**DIRECTION GÉNÉRALE DE L'ÉVALUATION
ENVIRONNEMENTALE ET STRATÉGIQUE**

**Questions et commentaires
pour la demande d'autorisation visant la poursuite de
l'exploitation du projet d'agrandissement du lieu
d'enfouissement technique de Saint-Nicéphore,
sur le territoire de la ville de Drummondville
par WM Québec inc.**

Dossier 3211-23-084

Le 23 janvier 2020

Figure 1 : Localisation des points de rejet

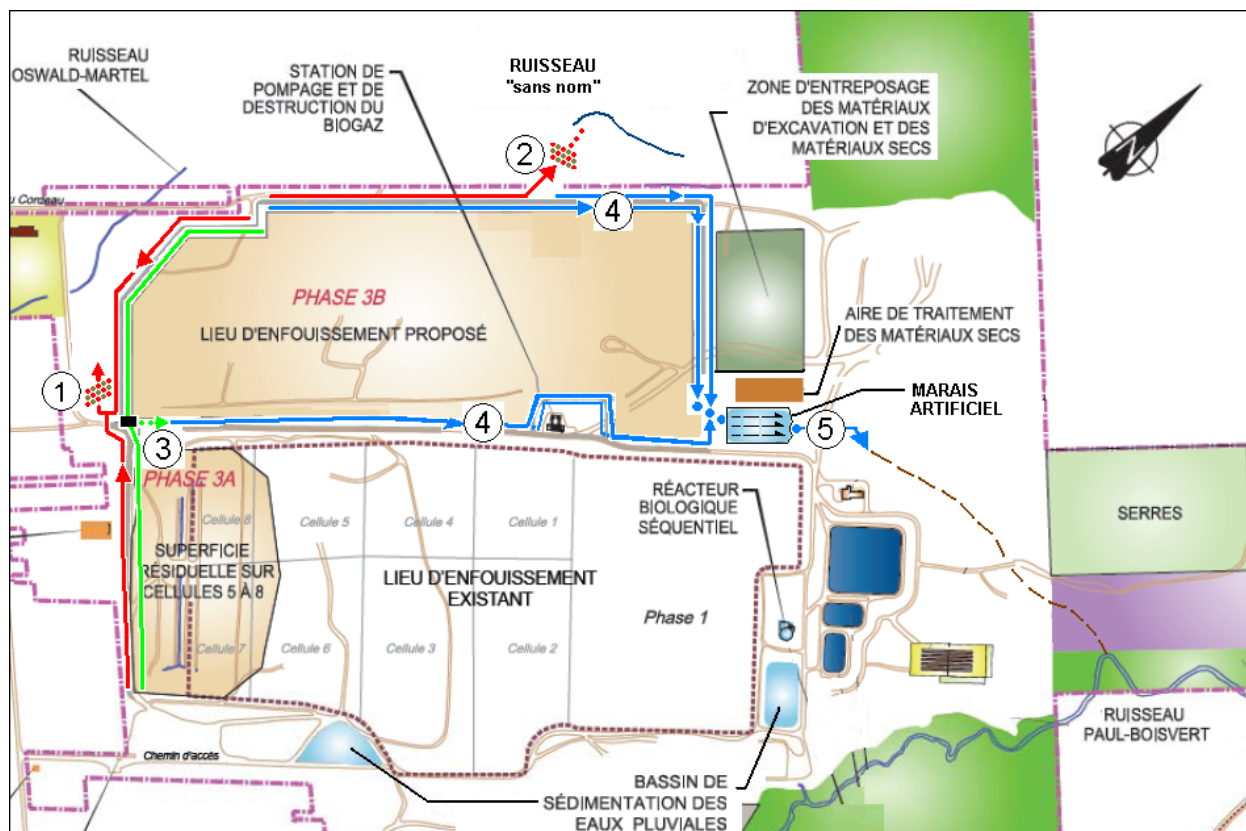
- Rejeter les eaux des fossés extérieurs au sud et sud-ouest des phases 3A et 3B vers le marécage en tête du ruisseau Oswald-Martel. Une barrière à sédiment devrait aussi être installée en permanence et entretenue convenablement (point de rejet numéro 1, voir annexe 1 du présent document);

- Rejeter les eaux du fossé extérieur au nord-ouest de la phase 3B, en tête du ruisseau « sans nom », vers ce dernier. Une barrière à sédiment devrait aussi y être installée en permanence et entretenue convenablement (point de rejet numéro 2, voir annexe 1 du présent document);

- Raccordées à un moyen d'atténuation, tel qu'un bassin de sédimentation ou un marais filtrant, les eaux des fossés intérieurs et extérieurs coulant vers le point bas à l'est de la phase 3B, mesure qui pourrait être localisée au sud de l'aire de traitement de matériaux sec (points de rejet numéros 4 et 5, voir annexe 1 du présent document).

QC - 25 Concernant le programme d'autocontrôle, les eaux des points de rejet de la phase 3B (numéros 2, 4 et 5, voir annexe 1 du présent document) devront respecter les mêmes exigences de rejet que pour les autres points de rejet tel que précisé à la condition 5 du décret numéro 551-2013 du 5 juin 2013, soit :

- MES
 - Valeur limite instantanée de 90 mg/l;
 - Valeur limite moyenne mensuelle de 35 mg/l;
 - Échantillonnage hebdomadaire instantané.

- Hydrocarbures pétroliers C10-C50;
 - Valeur limite de 2 mg/l;
 - Échantillonnage mensuel instantané.
